Antrag der Fraktion Bündnis90/ Die Grünen zur Sitzung des Planungs-, Bau- und Umweltausschusses am 10.11.2025:

**„Versetzung der Fahrradbügel an der Seebadeanstalt Schlosswiese“,
eingegangen per E-Mail am 30.10.2025, 22:45 Uhr**

Stellungnahme

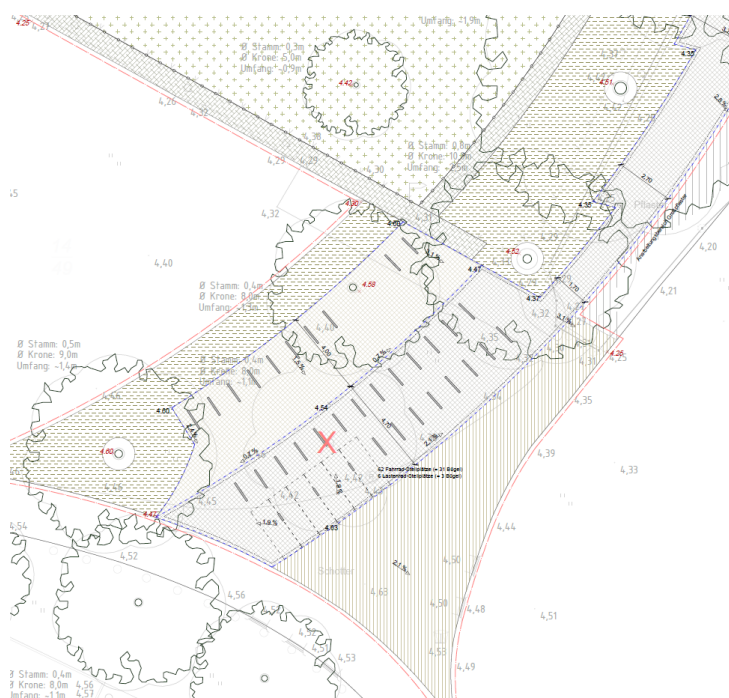
„Von den Stellplätzen an der Schlosswiese an erstreckt sich eine Spange, die sich - die Form des Gebäudegrundrisses aufnehmend – schließlich zum neuen Badesteg entwickelt. Der Besucher wird somit bereits an der Schlosswiese „abgeholt“. Im vorderen Bereich der Spange werden gut 70 Fahrradstellplätze vorgesehen, die sich durch ein niedriges Staudenband von der Schlosswiese abtrennen. Der Weg führt barrierefrei vorbei an den drei bestehenden Linden, die gegenüber dem Bestand etwas mehr Platz erhalten, weiter auf die Terrasse der Seebadeanstalt. Hier bietet die Spange ausreichend Verkehrsfläche für den Besucherverkehr, auch für die Anfahrt mit Wartungs- oder Rettungsfahrzeugen. Hier verzahnt sich auch der neue Steg, der hier als Holzdeck-Intarsie fortsetzt, mit den steinernen Flächen der Terrasse. Hier, mit Bezug zu den Liegeflächen und dem neuen Kinderspielangebot, finden Sitz- und Picknick-Angebote Platz.“

In der Planung gemäß Antragsunterlagen waren annähernd sämtliche Fahrradabstellplätze auf befestigten Flächen, Kleinpflaster Granit, grau, angedacht. Lediglich einige Fahrradbügel in Baumnähe sollten auf wassergebundenen Flächen aufgestellt werden. In der Umsetzung verringerten sich allerdings aufgrund der Baumschutzthematik die befestigten Flächenanteile, sodass der Eindruck eines Weges und nicht der einer Fahrradabstellfläche entstehen könnte. Die Planung sah somit vor, dass die Fahrräder vornehmlich auf befestigten Flächen abgestellt werden sollen und die Fußgänger wie bisher auch, über Wege mit einer wassergebundenen Wegedecke, zur Seebadeanstalt geführt werden.
